Fiberglas-Technik Rudolf Lindner EASA AP.161	Technische Mitteilung (TM-G09) „Kontrolle / Austausch Höhenruder-Stange“	Grob Sailplanes EASA.A.250	Blatt 1 von 1 Ausgabe 08.04.2020
---	--	----------------------------------	-------------------------------------

Gegenstand: Inspektion / Austausch Höhenruderstange (HR-Stange)

Fiberglas-Technik Rudolf Lindner EASA AP.161	Service Bulletin (SB-G09) „Inspection / Replacement elevator pushrod“	Grob Sailplanes EASA.A.250	Page 1 of 1 Edition 08.04.2020
---	---	----------------------------------	-----------------------------------

Fiberglas-Technik Rudolf Lindner EASA AP.161	Anweisung / Instructions (AI-G09) „Inspektion/Austausch HR-Stange“/ „ <i>Inspection/replacement elevator pushrod</i> “	Grob Sailplanes EASA.A.250	Blatt / page 1 / 9 Ausgabe / edition 08.04.2020
---	--	----------------------------------	---

Abb 1 – Skizze der Kontrollbohrung am Gabelkopfende (Bohrung $\varnothing 6 \text{ mm}$), geschweißte Version
Drawing of the control hole in the lower fork head end (hole dia. 6 mm), welded version

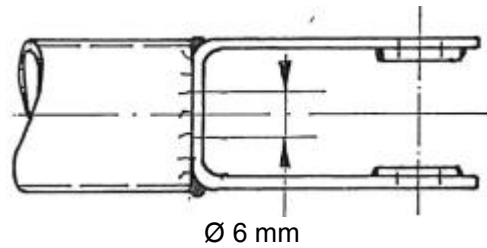
- a. Am geschweißten Gabelkopfende unten muß die HR-Stange nach Zeichnung aufgebohrt werden (Bohrung Ø 6 mm, siehe Abb. 1). Bohrung aussen und innen entgraten.
The elevator pushrod must be drilled open on the welded lower fork head end according to the drawing (hole dia. 6 mm, see Abb. 1), Deburr the hole externally and internally.

- b. Prüfen, ob Wasser austritt. Bei Feuchtigkeitsaustritt muß die HR-Stange durch eine neue ersetzt werden.
Check whether water becomes visible. In this case, the elevator pushrod must be replaced by a new one.

- c. Tritt kein Wasser aus, so muß das Rohr in einem Bereich bis 100 mm nach dem feststehenden Gabelkopfende abgeklopft werden (z. B. mit Holzgriff vom Schraubenzieher). Fällt dabei Rost aus der Bohrung, so muß die HR-Stange durch eine neue ersetzt werden.
If no water becomes visible, the tube must be knocked up to 100 mm above the lower fork head end (e.g. with the wooden handle of a screw driver). If this causes rust falling out of the hole, the elevator pushrod must be replaced by a new one.

- f. Das Bohrloch am geschweißten Gabelkopfende bleibt offen.
The hole at the welded fork end remains open.

Abb 2 – Bild einer demontierten und zerlegten HR-Stange, genietete Version mit Massenausgleich
Picture of a demounted and disassembled pushrod, riveted version with mass balance

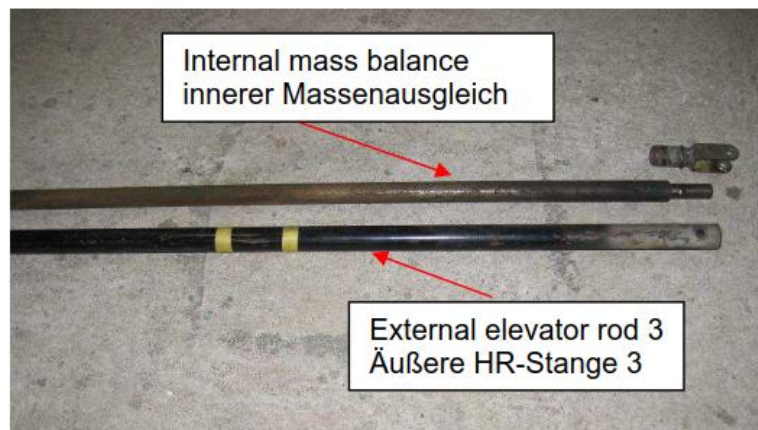
- d. Rohrriet am unteren Ende der Stange ausbohren (Bohrer Ø 6 mm) und danach den unteren Gabelkopf und – bei den Baureihen Astir II – das innere Massenausgleichsgewicht ausbauen. (Bei Baureihen Twin III ist dieser Massenausgleich am oberen Ende montiert und braucht nicht entfernt zu werden.)

Abb. 2 zeigt eine solche Stange im zerlegten Zustand.

Falls der Ausbau Schwierigkeiten wegen starker Reibung zwischen Stange und Massenballast macht oder falls starke Korrosion im inneren Stange oder am Massenausgleich vorgefunden wird, muss die HR-Stange erneuert werden.

- g. Falls Massenausgleich demontiert wurde, den Gummi O-Ring zwischen innerem Massenausgleich und Stahlrohr ersetzen. O-Ring reduziert Vibrationen und Geräusche zwischen den Stangen.
Replace the rubber O-ring installed between the internal mass balance and the steel tube if mass balance has been de-mounted. This o-ring reduces vibrations and noise between the rods.
- h. Stahlrohr, ggf. Massenausgleich und Gabelkopf mit neuem Rohrriet zusammenbauen. (Rohrriet DIN 7340B 6x1x26.5 verwenden)
Install new rivet to connect the steel tube, mass balance (if applicable) and the fork end. (Use Tubular Rivet P/N DIN 7340B 6x1x26.5.)

Lochsäge Ø 32 mm – diese kleinere Bohrung komplett durch die Rippe
Hole saw (lock saw) Ø 32 mm – this smaller hole cuts through the complete rib

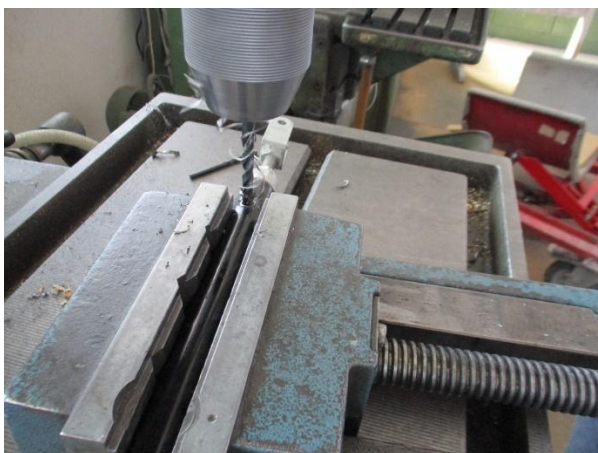
HR-Stange durch Handlochdeckel lösen und mittels Schnur durch die Bohrung nach oben herausnehmen
Loosen elevator pusrod through control openings and remove upward through cut hole using a string

Ausbohren des Rohriets (Bohrer Ø 6 mm) und Herausziehen der Alu-Buchse mit dem Gabelkopf
Drilling out the tubular rivet (drill Ø 6 mm) and pulling of the aluminum bush with the fork end
